第五案：「變更仁德都市計畫（商二地區）細部計畫（第一次通盤檢討）案」

## 【附錄】專案小組初步建議意見

附表 2 「變更仁德都市計畫（商二地區）細部計畫（第一次通盤檢討）案」土地使用分區管制要點綜理表

圖 退縮示意圖

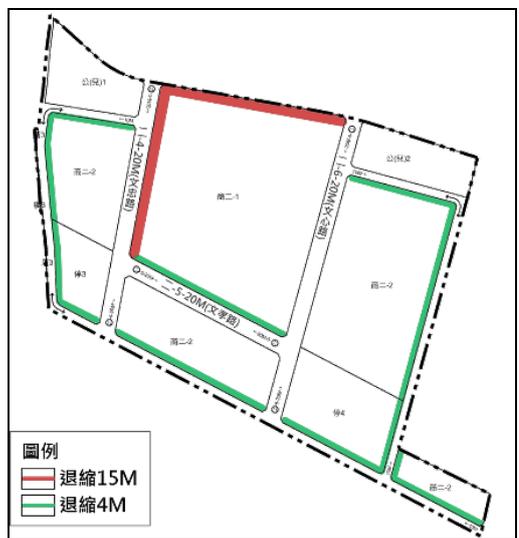
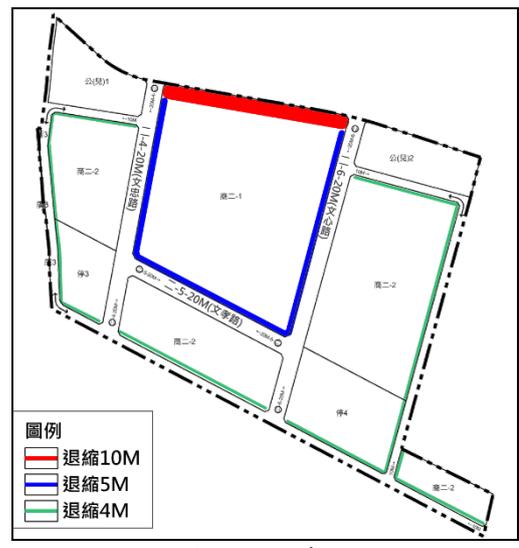
- (三) 為塑造本計畫區之連續性開放空間系統，使「商二-1」與兩側之公(兒)及停車場用地串聯，爰「商二-1」除北側鄰接⊖-1 號道路(中山路)之街廓面，尚需考量廣場式開放空間整體規劃、街道家具及植栽配置等，應自計畫道路境界線至少退縮 10 公尺之外，其餘街廓面依全市整體開發區之通案性規定，自計畫道路境界線至少退縮 5 公尺。

分區別	退縮建築規定	備註																
商二-1	鄰接⊖-1 號道路(中山路)自計畫道路境界線至	1.退縮建築之空地，不得設置圍牆，但得計入法定空地。																
	鄰接⊖-4 號道路(文忠路)少退縮 15 公尺建築。																	
	鄰接⊖-5 號道路(文孝路)自計畫道路境界線至	2.如屬角地，面臨計畫道路部分均應退																
分區別	退縮建築規定	備註																
商二-1	鄰接⊖-1 號道路(中山路)自計畫道路境界線至	1.退縮建築之空地，不得設置圍牆或阻礙通行設施物，但得計入法定空地。																
	少退縮 10 公尺建築。

<p>商二-2 鄰接 10 公尺計畫道路 少退縮 4 公尺建築。</p>	<p>鄰接 ①-4 號、①-5 號、①-6 號道路 自計畫道路境界線至少退縮 5 公尺建築。</p>	<p>規定，自計畫道路境界線至少退縮 5 公尺。</p>
--------------------------------------	--	------------------------------

<p>商二-2 鄰接 10 公尺計畫道路</p>	<p>自計畫道路境界線至少退縮 4 公尺建築。</p>	<p>2.如屬角地，面臨計畫道路部分均應退縮建築。          3.商二-1 鄰接 ①-1 號道路之退縮建築空間應整體規劃作為廣場式公共開放空間使用。          4.廣場式公共開放空間設置喬木植栽帶及 2.5 公尺以上之人行步道，並搭配街道家具及夜間照明，形成連續性設計，以強化商業活動機能及氛圍。</p>
--------------------------	-----------------------------	--
